febi 39245

N° OE 06H 145 710 D

Vanne de dérivation

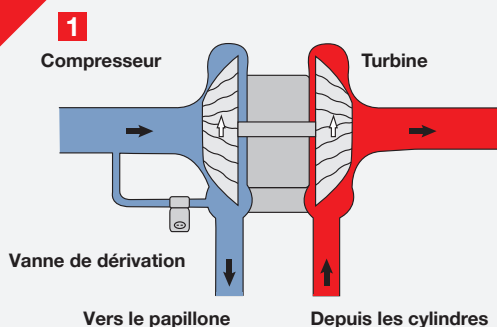
febi recommande de remplacer la vanne de dérivation avec la version la plus à jour (febi 39245). Une version de piston également à jour (voir Fig. 3), le piston assure le bon fonctionnement des soupapes

L'ancienne version de la vanne a un diaphragme en caoutchouc qui peut être la raison pour laquelle l'appareil n'assure pas une bonne aspiration de pression (voir Fig . 2). La pression de chargement est incomplète même avec le clapet d'étranglement ouvert, ce qui génère l'effet «trou de turbo».
